## 原子力規制における検査制度の見直しに伴う保安規定（変更）認可申請について

令和2年7月31日付け熊原第20-008号をもって、核燃料物質の加工の事業に係る保安規定の変更について、申請する。今回の変更は、令和2年4月1日の法令改正に基づく新たな検査制度に対応するため、規定の削除、追加及び変更を行うものである。保安規定の章構成を図1に示す。また、保安規定の変更の概要を表1に、**章立て構成の新旧比較について表2に、**それぞれ示す。

図1 保安規定の章構成

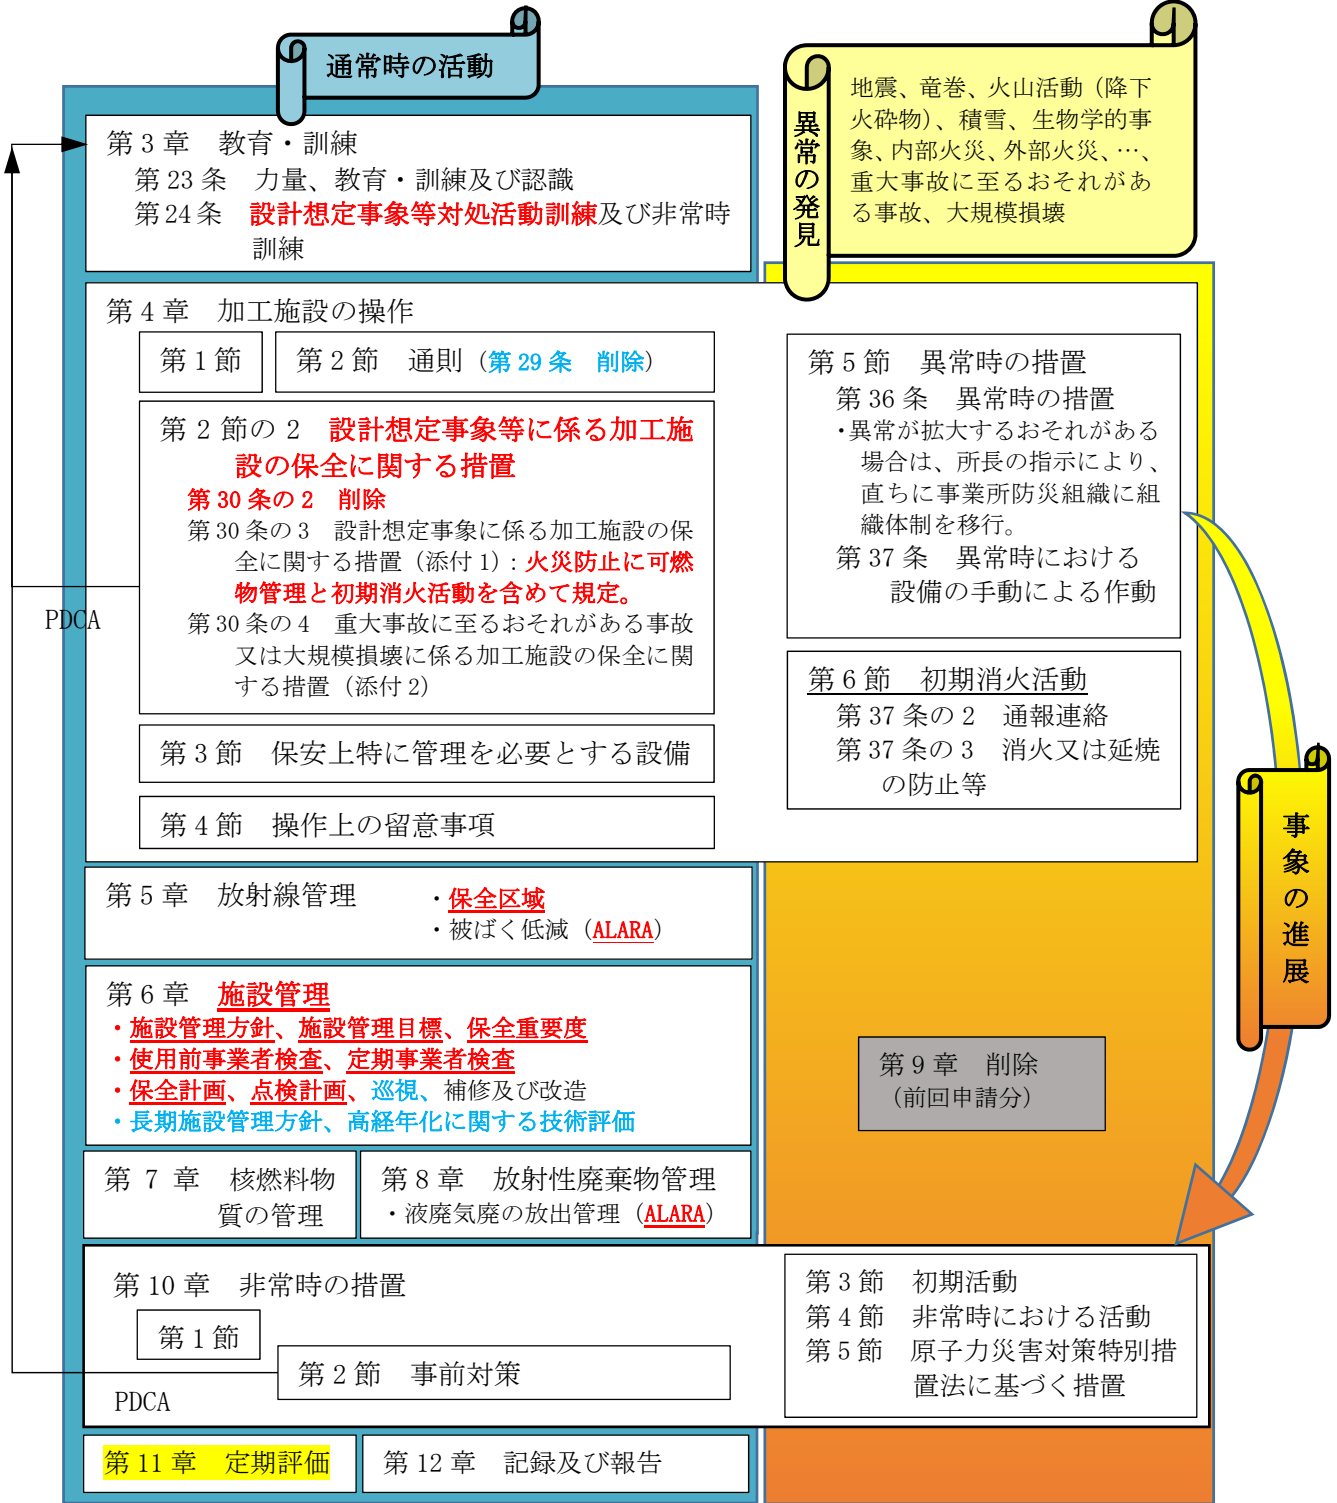
検査制度の見直しに伴い、保安規定の条項の主な改廃、見直しを以下のとおり行った。

- ・ 安全文化の育成及び維持は保安活動の中で展開するものであることから関連条文において定めるとともに、第3条の2を削除。
- ・ 基本的に従前の章構成を継承しつつ、品質マネジメントシステムへの要求事項への対応のため、第2章(第3条の3から第15条の3)の関連する条文を追加又は変更した。この際、業務プロセスを再整理し、個別業務として6つの章(第4章「加工施設の操作」、第5章「放射線管理」、第6章「施設管理」、第7章「核燃料物質の管理」、第8章「放射性廃棄物管理」、第10章「非常時の措置」)の業務(以下6業務という。)とすることを、第11条において明確化した。なお、第12条から第12条の7の設計関連及び第12条の8から第12条の10の調達関連の追加及び変更については、従前からの下位文書への展開において遜色なく、既存の設計結果及び調達結果に大きな影響を与えるものではない。

- ・ 第2章第5節「評価及び改善」においては、是正処置及び予防処置に加え「不適合その他の事象」も対象とし、幅広い改善措置活動として追加及び変更された事項等に関し、二次文書である評価・改善基準に取り込んで展開し対応する。
- ・ 第12条の8(調達プロセス)において、一般産業用工業認について明確にするとともに、品質基準規則解釈の例示を取り込んだ。

- ・ 第13条の3(機器等の検査等)では、保安品質マネジメントシステムとして検査の独立性の確保を明確化し、第6章「施設管理」に定めた担当グループ長による使用前事業者検査等の実施とも整合させるとともに、第17条(職務)に反映した。また、第23条(力量、教育・訓練及び認識)第3項に(2)を追加し、検査員の認定について明記した。

- ・ 加工規則の用語に倣い「設計想定事象等」について第24条等にて文章表現の適正化を行った。また、初期消火活動が設計想定事象である火災の防止の一貫であるため、これに取り込んで整理したことで、第30条の2を削除した。
- ・ 第45条の2(保全区域)を追加した。保全区域は、加工施設の保全のために特に管理を必要とする場所であって、管理区域以外のものであることから、別図2-(2)及び別図2-(3)に示す場所とし、標識等による区別、必要に応じ立入制限、鍵の管理、物品の持ち出し制限等の管理措置を周辺監視区域基準に定める。

- ・ 第50条(被ばくの低減措置)、第74条(放射性液体廃棄物)、第75条(放射性気体廃棄物)において、ALARAの精神に基づく活動であることを明確にした。また、第17条、第74条及び第75条において、平常時の環境放射線モニタリングに関する事項を明記した。併せて、別表10及び別表11に個人線量計を追加した。

- ・ 第6章「施設管理」は、従前の保守管理を踏まえて、保全の有効性評価を行い施設管理の有効性評価を行うよう、以下の見直しを行った。この際、第4章「加工施設の操作」第29条(巡視・点検)を削除し、「巡視」と「点検」に整理して第6章「施設管理」に取り込んだ。

- 使用前事業者検査、定期事業者検査に関する事項を追加。
- 施設管理方針に基づき、保全重要度に応じた施設管理目標を定めることを追加。
- 保全対象範囲(許可及び設工認に基づく安全機能を有する施設、その他自ら定める施設)を策定し、保全対象に保全重要度を設定し、保全重要度に応じた保安活動の実施を追加。
- 保全重要度を踏まえ、保全活動管理指標を設定し、保全活動管理指標の目標値を設定し、見直し、監視計画を策定し、実施し、結果を記録することを追加。
- 保全計画、点検計画、設計及び工事の計画、毎日1回巡視、特別な保全計画を追加。
- 第11章「定期評価」のうち第96条第3項及び第4項は、第62条の12「経年劣化に関する技術的な評価と長期施設管理方針」に移管して継承。

第1章 総則 (第3条の2 削除)

第2章 保安管理体制  
第3条の3から第15条の2において、品質管理基準規則の要求事項を追加した。  
第17条 使用前事業者検査及び定期事業者検査は、所長の総括の下、担当グループ長の職務とした。
